Werfverslag 14 voor project: Zeedijk 365 | 8434 Middelkerke (BE)

1052ANW - Zeedijk 365, 8434 Middelkerke
 gevelrenovatie van de residentie Anita
 Zeedijk 365
 8434 Middelkerke (BE)
 Nummer: 1052ANW-14
 Datum: maandag, 15 januari 2024

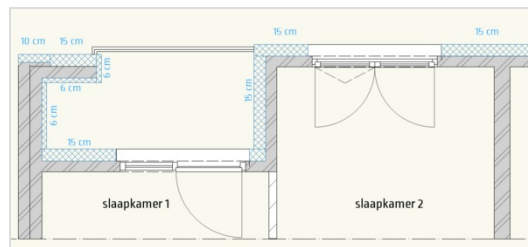
Opmerking	Omschrijving
BUITENSCHRIJNWERKEN	
14.1 Positie Roluiken	In functie van het vermijden van plaatsing duiven pinnen wordt gevraagd de rolluiken aan de achtergevel inpandig tot tegen de hemels (crepi) te plaatsen. Min. isolatie dikte plafondvlak inpandig dakterras wordt afgetoetst. ARCH koppelt terug met EPB.
14.2 Deur Techinsch verdiep	Ten gevolg van de beperkte ruimte thv de trapsas wordt na overleg gekozen om een smal deurblad (73cm) te kiezen. Deurblad bestaat uit een vast blad en draait naar binnen dicht (zie foto)

14.3 Uitlijning crepi | Grondplan

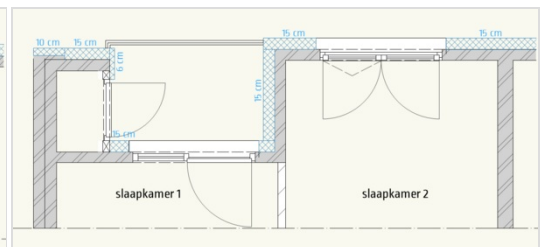
Uitlijning gevelbekleding | achtergevel werd door AN uitgezet; op basis hiervan wordt de isolatie dikte verder schematisch rondom bepaald. 2 Scenario's werden hierbij schematisch uitgewerkt.

1 : PVC berging deur wordt m.b.v. kepers regelwerk in wandvlak gemonteerd.

Berging binnen wordt verder niet afgewerkt

2 : Isolatie loop langs berging wand ; binnenwand wordt afgewerkt met *-nog te bepalen-*

14.4 Uitlijning crepi | Sneede

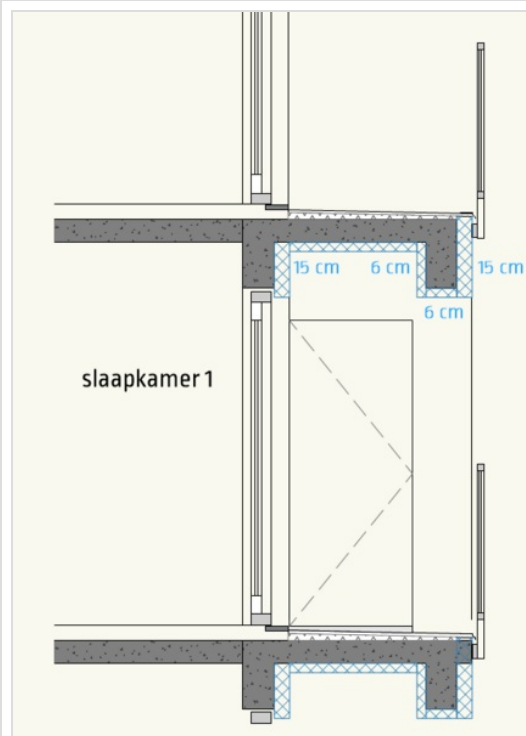
Tov het hellende balkonvloer wordt het vloervlak binnen de berging verhoogd en vlak uitgewerkt.

Borstwering +1 | Thv afdek gelijkvloers wordt in basis uitgelijnd met bovenliggende borstwering. Vrije hoogte ruwbouw (2.03) wordt herleidt tot een vrij hoogte afgewerkt (1,93m)

Principe Sneede

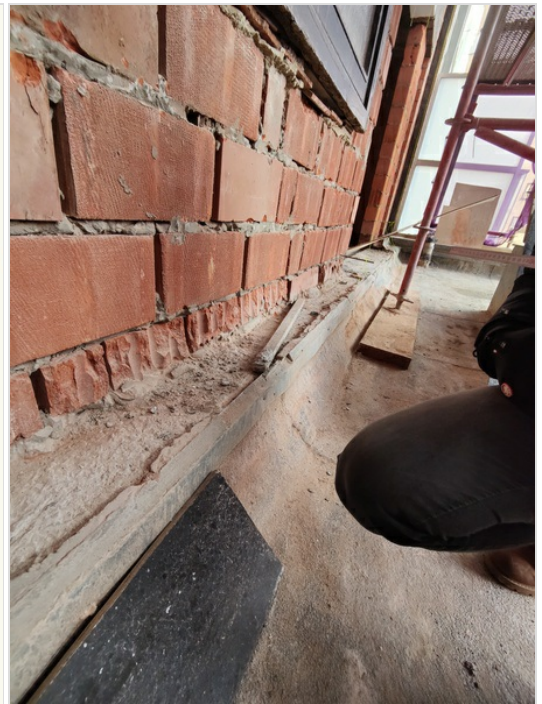
Verloop isolatie wand <> isolatie afdek dak gvl wordt verder besproken met OA dakwerker; In kader van de werken vraagt ARCH AN deze mee uit te nodigen eerst volgende werfvergadering.

Detail verder te bepalen in overleg met OA
